**RICONOSCIMENTO DI AREE STORICHE ALL'INTERNO DI AREE A BOSCO**

Tavola: URB 8 / 12

**Categoria: ERRORI**

**E.08**

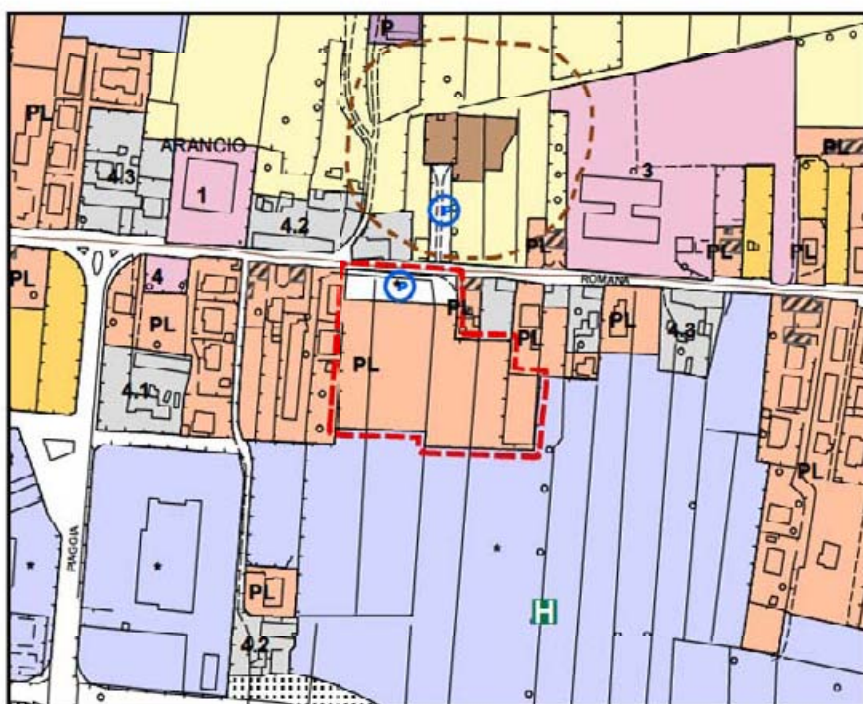
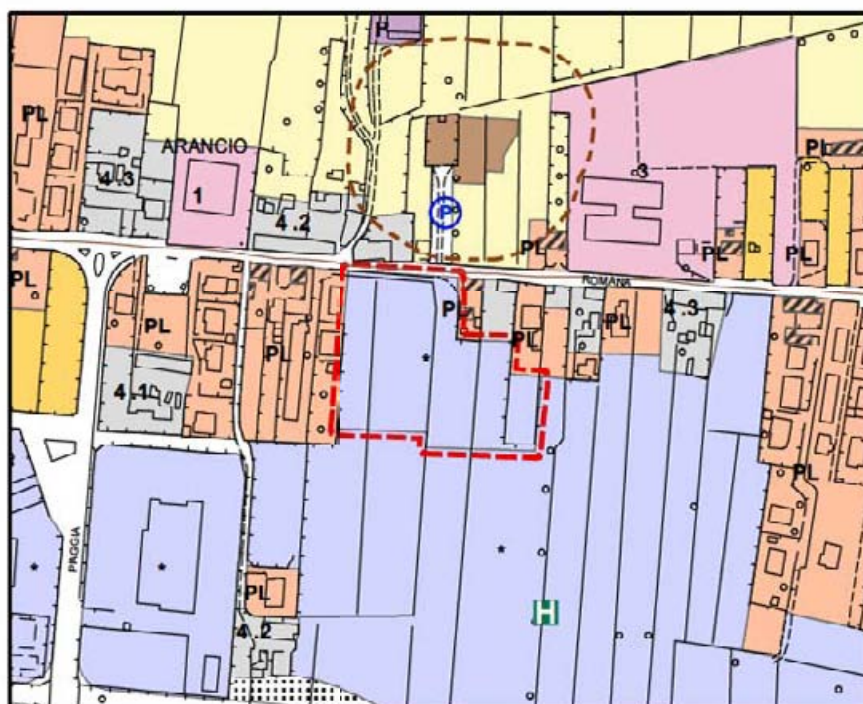
Al momento della redazione e conseguente adozione del Regolamento Urbanistico le aree in oggetto non erano edificate ma per esse era in corso un procedimento mirante ad ottenere concessione edilizia per fabbricati a destinazione residenziale. Nel Regolamento Urbanistico tali terreni sono stati erroneamente individuati all'interno di una più ampia zona per attrezzature di interesse generale (art. 134 delle NTA). Per questa correzione è stata presentata dagli interessati domanda prot. n. 71920 del 28.11.2005.

Per la correzione di questo errore si assegna una destinazione urbanistica di tipo aree *residenziali PL* (art. 112 delle NTA) modificando porzione di terreno attualmente destinata a *attrezzature di interesse generale* (art. 134).

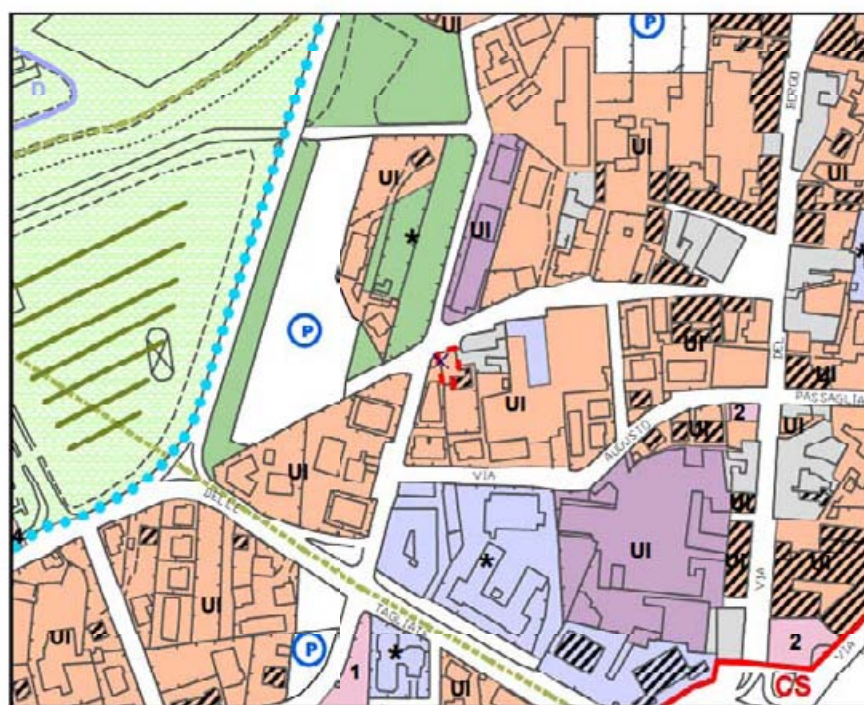
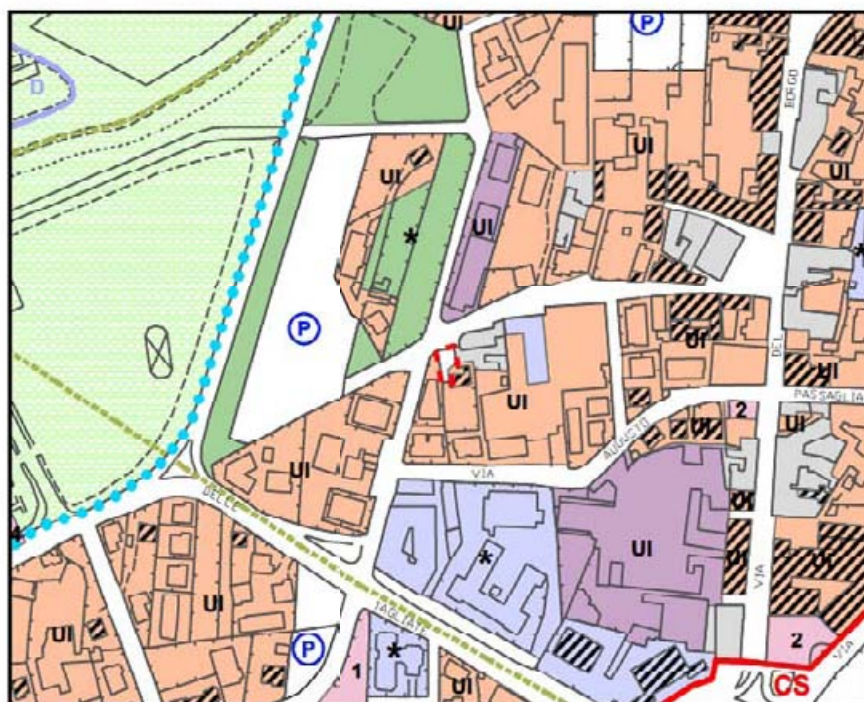
Su istanza degli interessati prot. gen. n°37061 de l 7.6.2007 è stato riconosciuto che un fabbricato esistente in loc. Borgo Giannotti non ha attualmente destinazione urbanistica in quanto appare con coloritura bianca. Verificato che si tratta di errore materiale e non di previsione di viabilità si procede alla relativa correzione.

Per la correzione di questo errore si assegna una destinazione urbanistica di tipo *aree residenziali UI* (art. 109 delle NTA).

## E.10

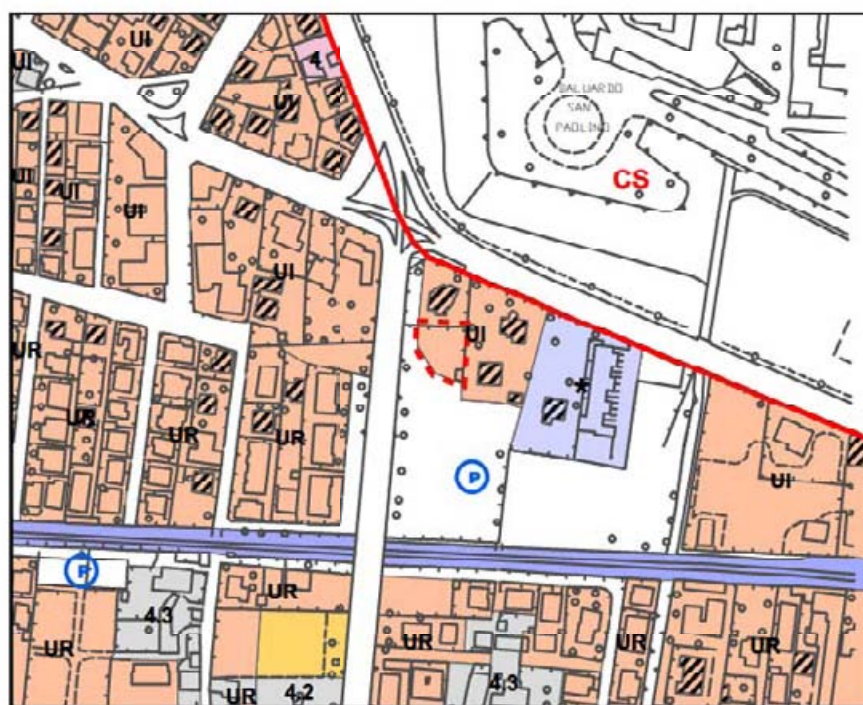
Nella tavola URB 9 del Regolamento Urbanistico è stata individuata un'area che ha dato luogo alla realizzazione del parcheggio scambiatore di viale Carducci. Per errore è stata individuata la previsione a parcheggio anche su un terreno recintato di pertinenza di un'abitazione, sul quale insistono dei manufatti annessi. Stante il fatto che la realizzazione del parcheggio non ha in effetti interessato tale porzione di terreno e che non se ne prevede una utilizzazione futura in tal senso, si ritiene di opportuno procedere alla modifica. Per questa correzione è stata presentata dagli interessati domanda prot. n. 3465 del 21.1.2005.

Per la correzione di questo errore si assegna una destinazione urbanistica di tipo *aree residenziali UI* (art. 109 delle NTA) modificando porzione di terreno attualmente destinata ad *aree per parcheggi pubblici o di uso pubblico* (art. 132 delle NTA).

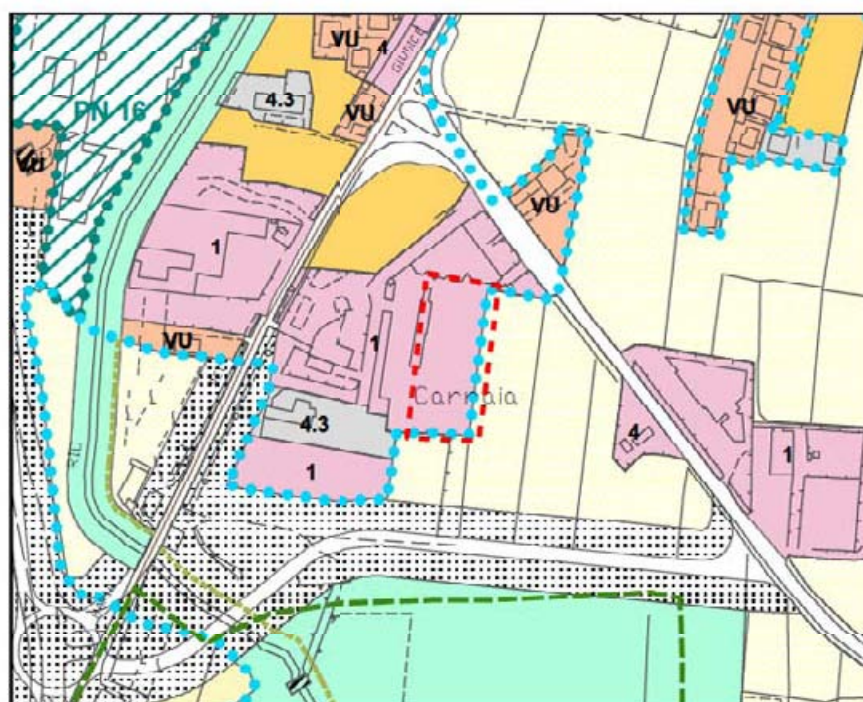
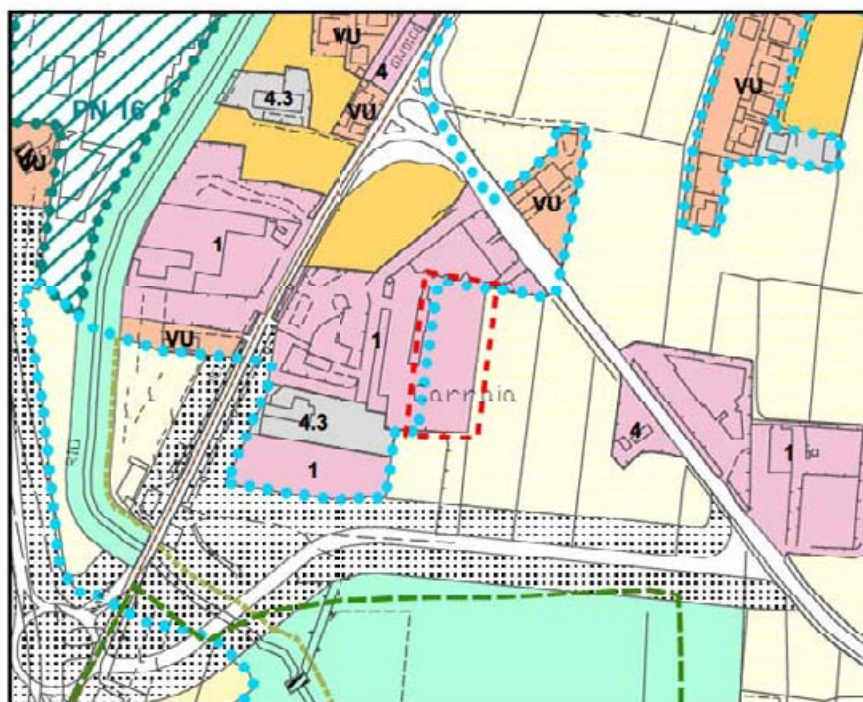
In fase di approvazione del Regolamento Urbanistico, a seguito dell'accoglimento dell'osservazione n° 1277, doveva essere modificata una zona da agricolo a produttivo e conseguentemente spostato il limite di parco dell'Ozzeri. Quest'ultima operazione non fu eseguita.

Si riposiziona il *limite parco* (Parco dell'Ozzeri art. 36 delle NTA) escludendo dal Parco dell'Ozzeri l'area che, da accoglimento di osservazione n° 1277, fu modificata da agricolo parco a zona terziaria commerciale.

**E.12**

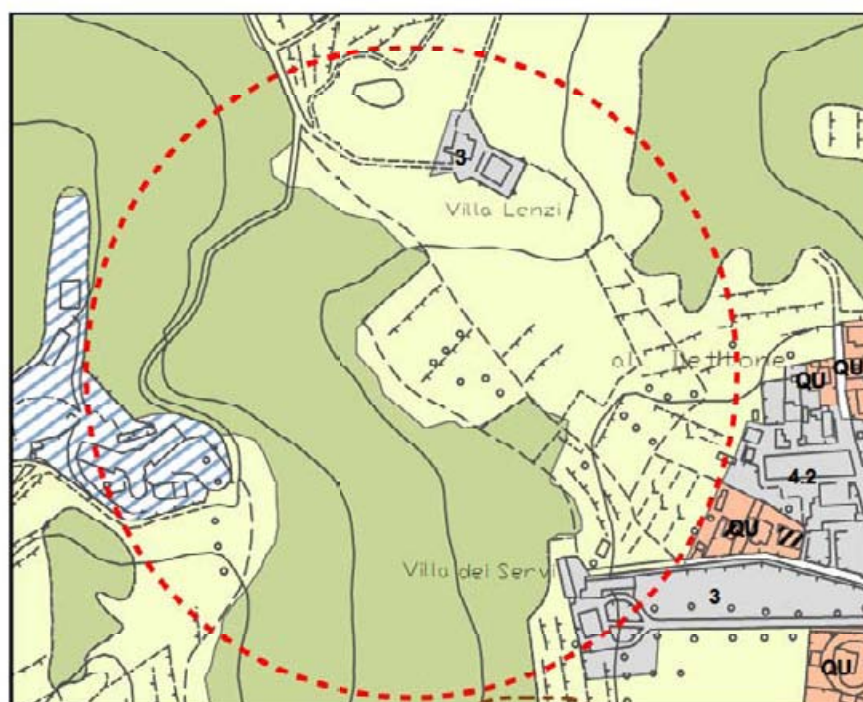
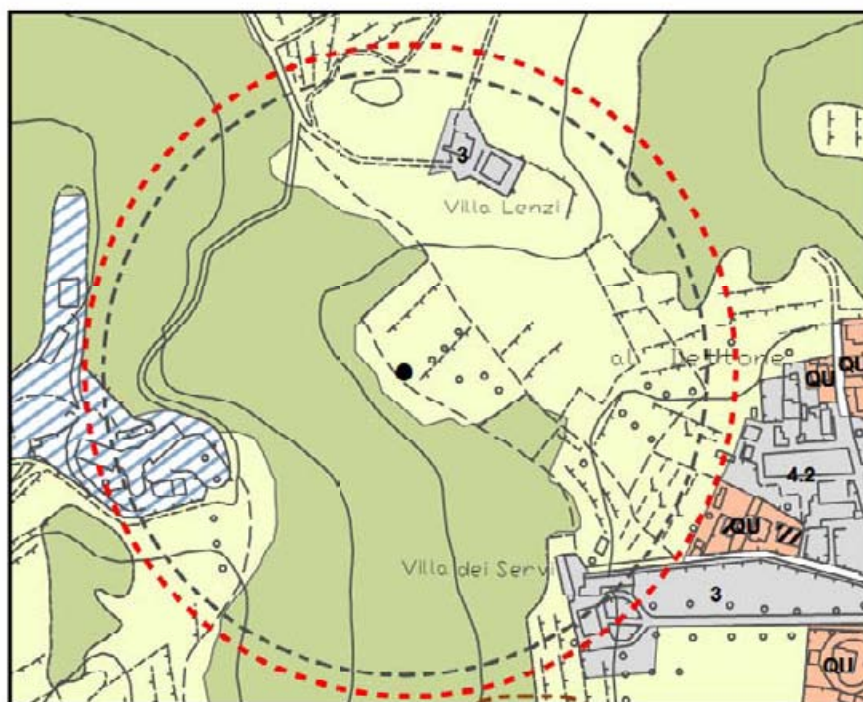
In fase di redazione del Regolamento Urbanistico è stato erroneamente individuato un pozzo di emungimento di acqua ad uso potabile con rispettivo limite di rispetto, ma è stato successivamente accertato che quel pozzo non esiste, trattasi presumibilmente di errore in fase di digitalizzazione della cartografia.

Si elimina in cartografia il simbolo corrispondente al pozzo e la relativa linea indicante il *limite di rispetto* di cui all'art. 21.2 delle NTA.

**ECS.  
01**

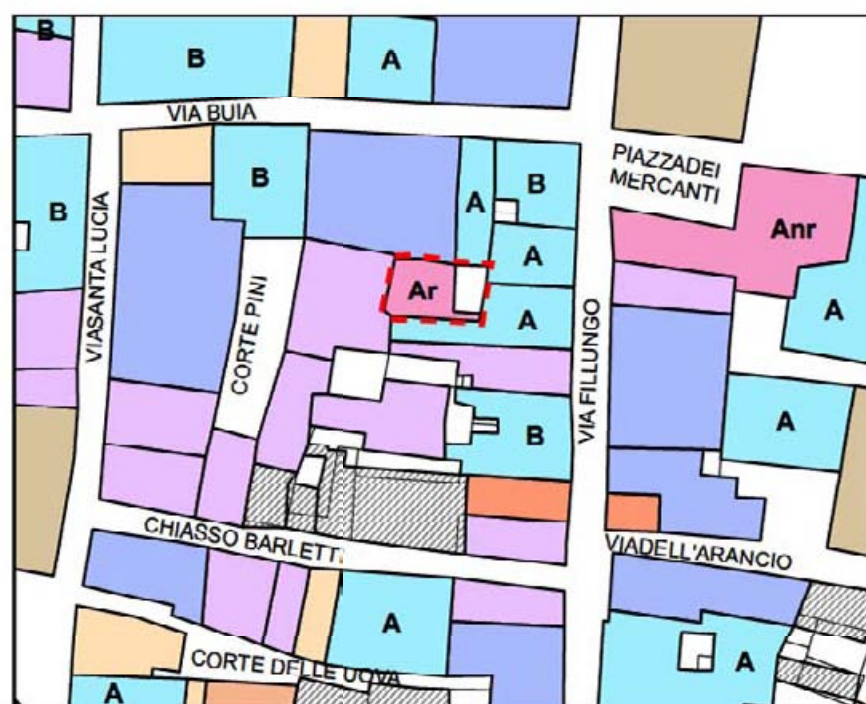
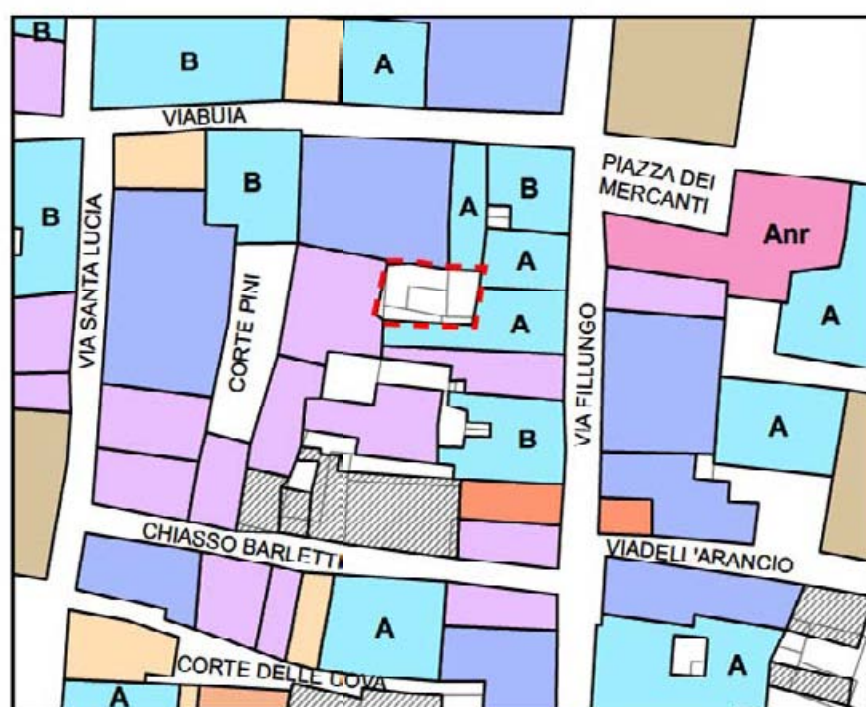
In fase di redazione del Regolamento Urbanistico non è stata assegnata una destinazione ad un edificio presente nell'isolato compreso tra via Fillungo, via Buia, via S. Lucia e Chiasso Barletti, con ingresso da via Fillungo. E' stato accertato che non c'è la sua rappresentazione grafica nella cartografia di base usata per il R.U. Dopo verifiche e sopralluogo si propone di classificarlo come unità edilizia a sè stante del tipo "edifici moderni con caratteri conformi all'edificato tradizionale"

Si individua una unità edilizia e se ne attribuisce la destinazione *edifici moderni con caratteri conformi all'edificato tradizionale* tipo Ar - edifici residenziali (art. 79 delle NTA).

**ECS.04**  
**ECS.05**  
**ECS.06**

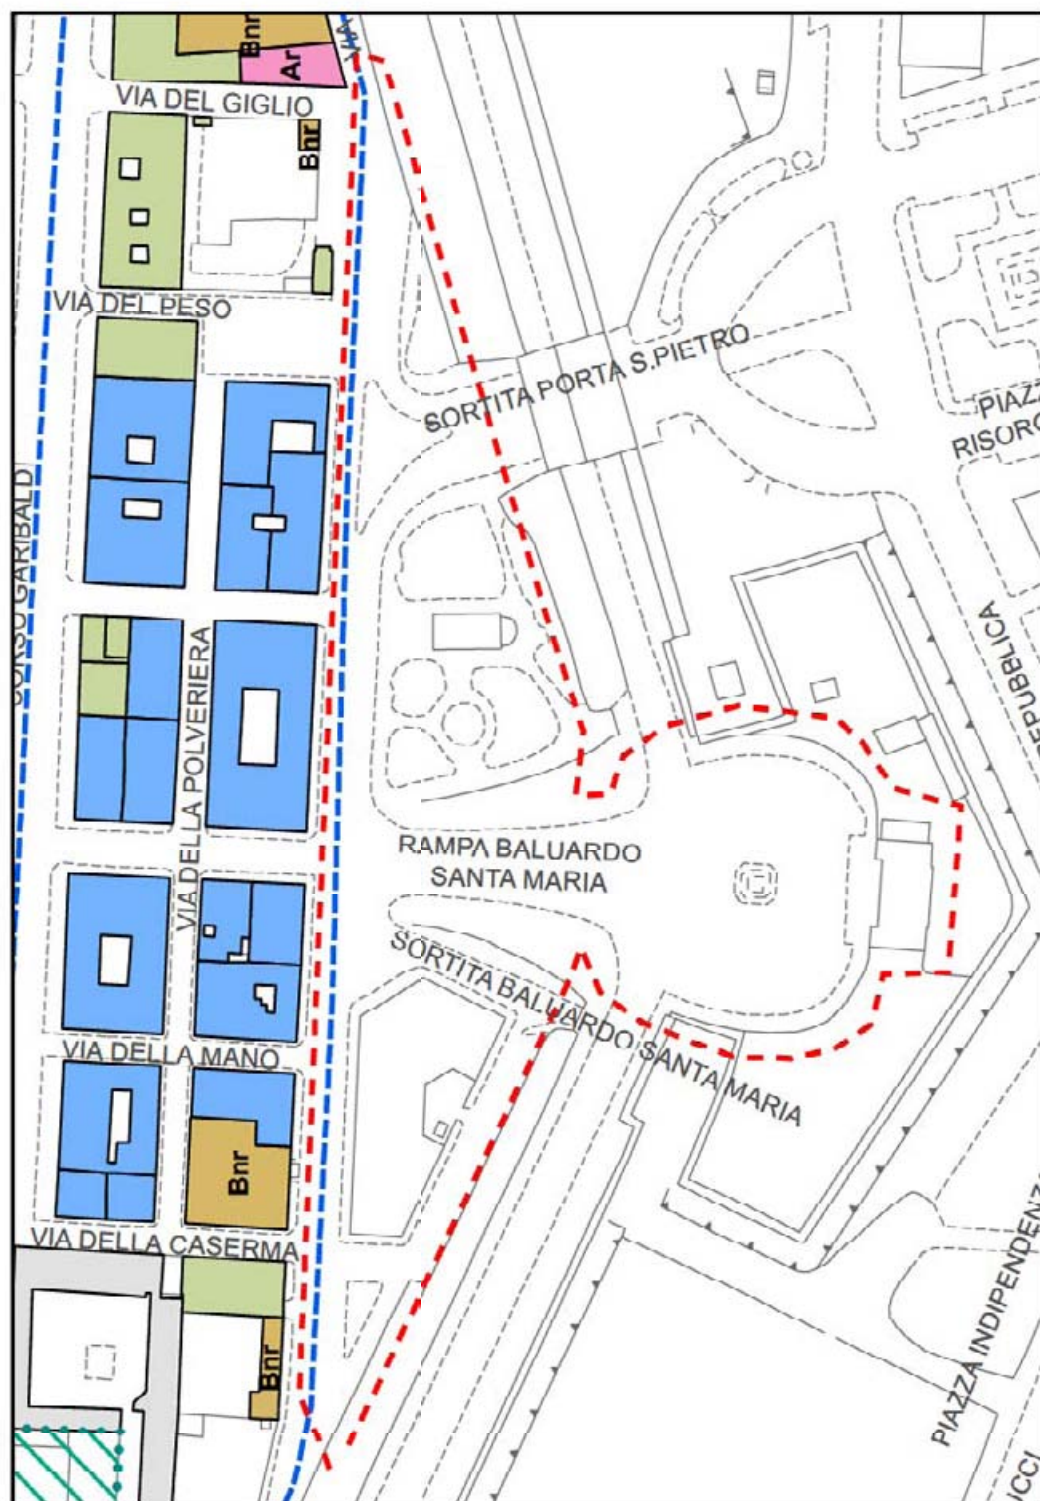
In fase di redazione del Regolamento Urbanistico non è stata assegnata una destinazione urbanistica all'edificio ex tribunale in via Francesco Carrara, la cui funzione è da individuarsi in *attrezzature/servizi*, preferibilmente di tipo sociale e culturale.

In fase di redazione del Regolamento Urbanistico non è stata assegnata una destinazione urbanistica all'edificio denominato "Caffè delle Mura". L'edificio, la cui categoria di destinazione è da individuarsi in "pubblici esercizi" quali quelle attualmente in uso, è stato edificato dopo il 1863 in sostituzione di quello originario posto dove ora si trova la piazza del baluardo S. Maria.

In fase di redazione del Regolamento Urbanistico non è stata assegnata una destinazione all'edificio "oratorio della Madonnina". Trattasi di edificio costruito nel Seicento attualmente chiuso al pubblico, la cui possibile funzione è da individuarsi in *attrezzature/servizi* di tipo culturale. Pur non essendo un edificio propriamente di culto si propone la sua classificazione in *chiese* (art. 58 delle NTA) piuttosto che in *speciale religiosa* (art. 59) per la sua consistenza e per il particolare valore monumentale che ne suggerisce un alto grado di salvaguardia.

Si individua una zona urbanistica nella tavola URB 10 per assegnare una destinazione di tipo *attrezzature di interesse locale* (art. 133 delle NTA).

Si individua una unità edilizia riguardante il sedime dell'edificio e se ne attribuisce una destinazione di tipo *edifici moderni con caratteri conformi all'edificato tradizionale* (art. 79 delle NTA), sottotipo *As - edifici speciali generalmente a carattere pubblico*. Si precisa che la parte retrostante di pertinenza dell'edificio è già classificata nella tavola CS.6 come *spazi verdi pubblici* (art. 92.1).

Si individua una unità edilizia riguardante il solo sedime dell'edificio e se ne attribuisce la destinazione *chiese* (art. 58 delle NTA).

**ECS.**  
**07**

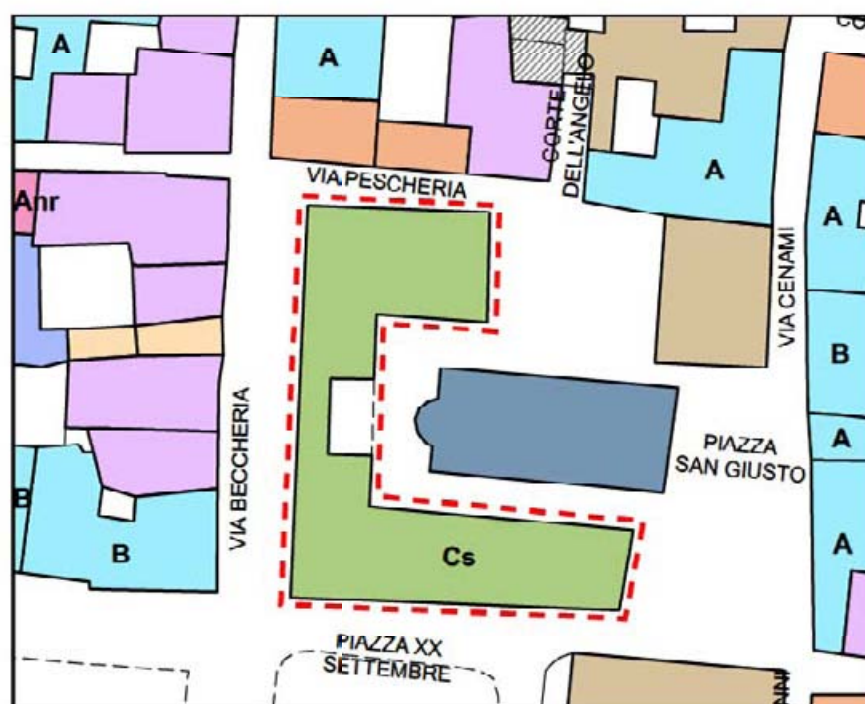
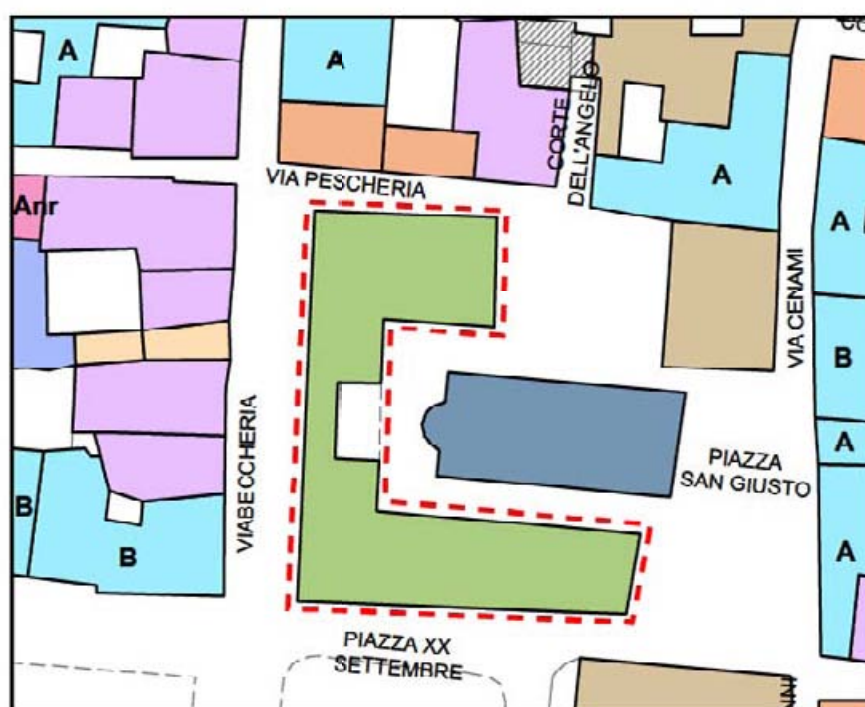
In fase di redazione del Regolamento Urbanistico è stata assegnata ad una unità edilizia una destinazione rappresentata da una campitura propria degli *edifici moderni con caratteri difforni dall'edificato tradizionale* (art. 81 delle NTA), ma la sola campitura non è sufficiente ad individuare esattamente la destinazione in quanto lo stesso articolo prevede 3 sottogruppi, identificati con una sigla. Da verifiche effettuate è stato riscontrato che trattasi di caso da classificare come *edifici speciali, generalmente a carattere pubblico*.

Si classifica l'unità edilizia assegnando l'etichetta Cs propria del tipo *edifici speciali, generalmente a carattere pubblico*.
